Ministerio de Cultura

UE 005- NAYLAMP

**Asunto : COMUNICA PÉRDIDA DE BUENA PRO.**

**Referencia : CARTA N° 003-2023-CONSORCIO PROGRESO (15-09-2023).**

## 2. MINI CARGADOR DE 70HP

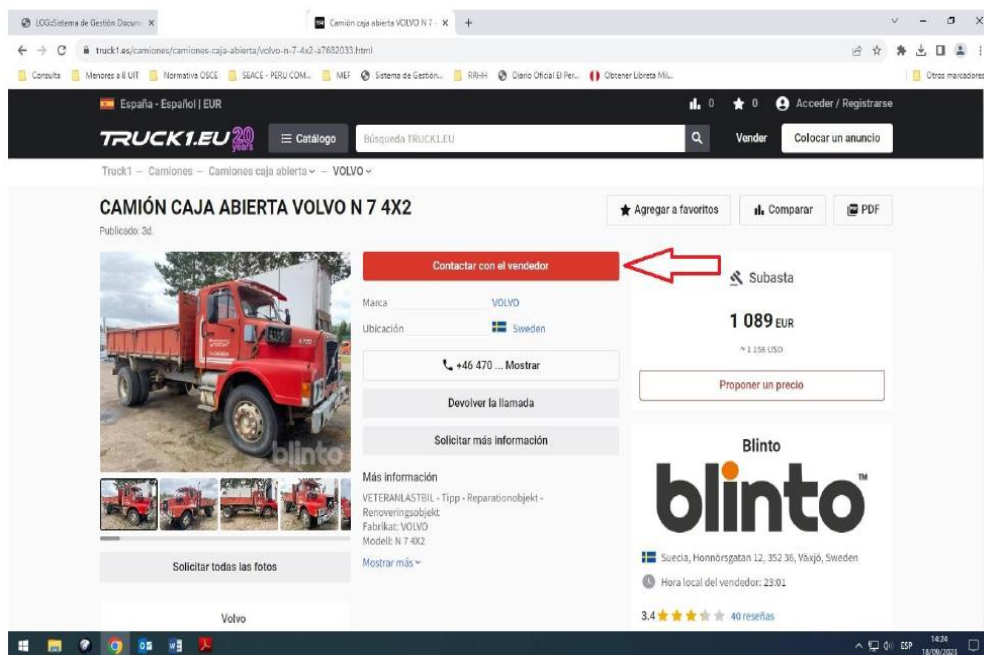
No se evidencia el cumplimiento de la potencia de 70 HP. **NO CUMPLE.**

*El postor cambia el equipamiento ofertado inicialmente, ofertando un mini cargador de 53Kv cuya conversión a HP sería de 71HP. **Se ha subsanado la observación.***
